改善箇所説明図

基準不適合発生箇所

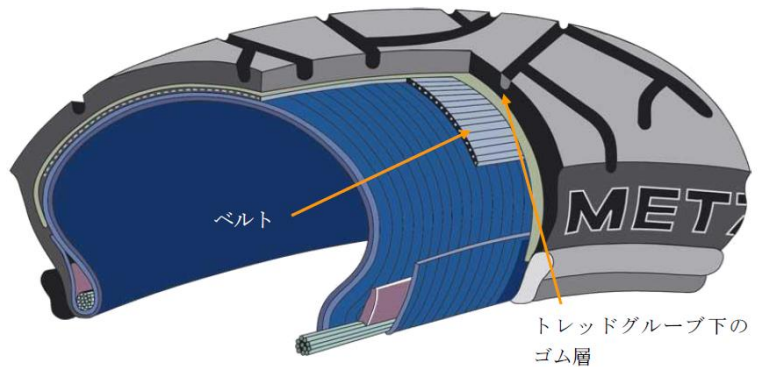
不具合の概要

後輪タイヤにおいて、空気圧が低いなど特定の条件下で走行した場合、タイヤ表面が不規則に摩耗し、タイヤ内部構造の一部であるベルトが破損することがある。

そのため、そのまま使用を続けると、タイヤ表面のトレッド層の一部が剥離、または急激に空気漏れをするおそれがある。

改善の内容

全車両、後輪タイヤを確認し、不具合品が装着してある場合は対策品に交換する。

識別 タイヤ側面の年週コードによる。
